RESOLUCIÓN No. 3249
ARMENIA QUINDIO, 13 DE DICIEMBRE DE 2023

"POR MEDIO DEL CUAL SE NIEGA UN PERMISO DE VERTIMIENTO DE AGUAS RESIDUALES DOMÉSTICAS PARA UNA VIVIENDA CAMPESINA CONSTRUIDA EN EL CO CAMPESTRE RESERVA DEL MANANTIAL PROPIEDAD HORIZONTAL LT DE TERRENO 3 LT VEREDA EL CAIMO DEL MUNICIPIO DE ARMENIA Y SE ADOPTAN OTRAS DISPOSICIONES"

"CONCEPTO TÉCNICO PARA TRÁMITE DE PERMISO DE VERTIMIENTO CTPV-446-2023

Imagen 2. Capacidad de uso de suelo en la ubicación del vertimiento

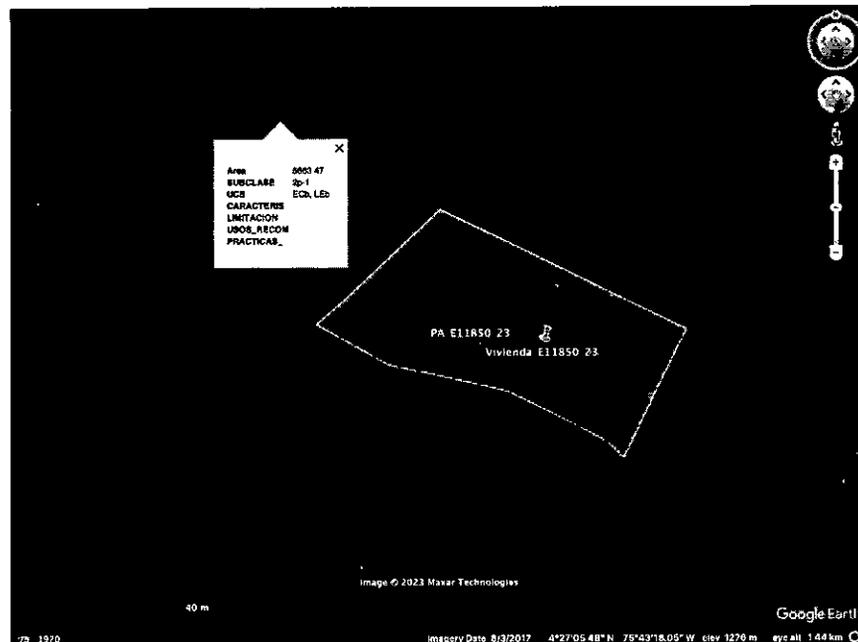
Según lo observado en Google Earth Pro, se evidencia que el punto de descarga se encuentra por fuera de polígonos de Suelos de Protección Rural y de Áreas y Ecosistemas Estratégicos. Además, se evidencia que dicho punto se encuentra ubicado sobre suelo con capacidad de uso agrológico 2p-1 (ver Imagen 2).

Imagen 3. Distancia del punto de descarga al nacimiento más cercano
Fuente: Google Earth Pro

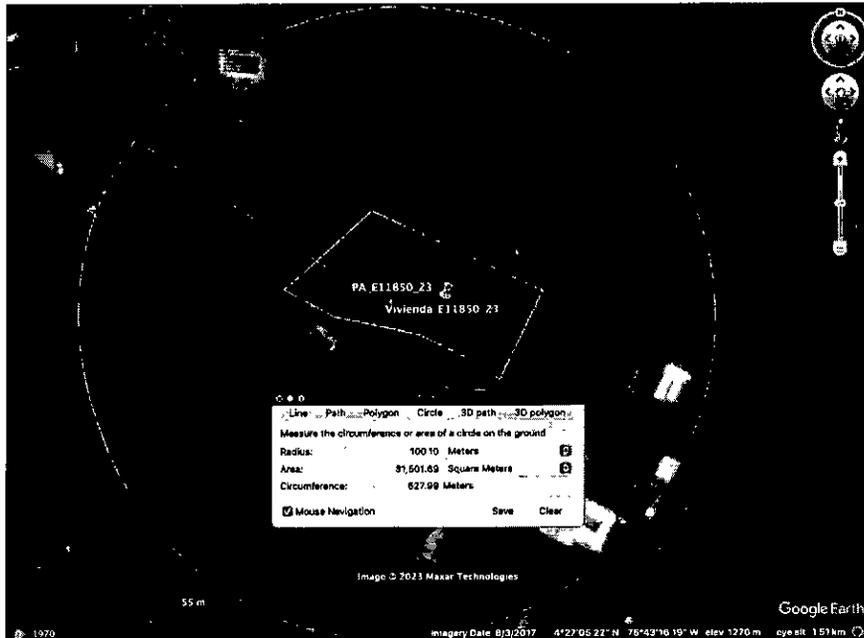
A partir de lo verificado en la visualización satelital y de lo encontrado en la visita técnica realizada el 14 de noviembre de 2023, se determinó que el punto de descarga se encuentra a menos de 100.00 metros del nacimiento más cercano (ver Imagen 3).

- El punto de descarga se ubica a menos de 100.00 metros del nacimiento más cercano.
- Se resalta que los suelos de protección según el artículo 2.2.2.1.2.11 del Decreto 1076 de 2015 "Está constituido por las zonas y áreas de terrenos localizados dentro de cualquiera de las clases de suelo de que trata la Ley 388 de 1997 y que tiene restringida la posibilidad de urbanizarse debido a la importancia estratégica para la designación o ampliación de áreas protegidas públicas o privadas, que permitan la preservación, restauración o uso sostenible de la biodiversidad, de importancia municipal, regional o nacional.", en este sentido el suelo de protección corresponde a determinante según lo dispuesto en Artículo 10 de la Ley 388 de 1997 y constituyen normas de superior jerarquía, por tanto, para el caso en particular del permiso de vertimientos el Decreto 1076 de 2015 Artículo 2.2.3.3.5.2. parágrafo 1 "En todo caso cuando no exista compatibilidad entre los usos del suelo y las determinantes ambientales establecidas por la autoridad ambiental competente para el Ordenamiento

- La disposición final propuesta no tiene la capacidad de absorción suficiente para recibir las Aguas Residuales Domésticas tratadas en el STARD propuesto. Por lo anterior y las otras razones expuestas en OBSERVACIONES, **NO es viable técnicamente la propuesta de saneamiento presentada.**
- El predio se ubica dentro de las áreas forestales protectoras de las que habla el artículo 2.2.1.1.18.2 del Decreto 1076 de 2015 (ver Imagen 3)."
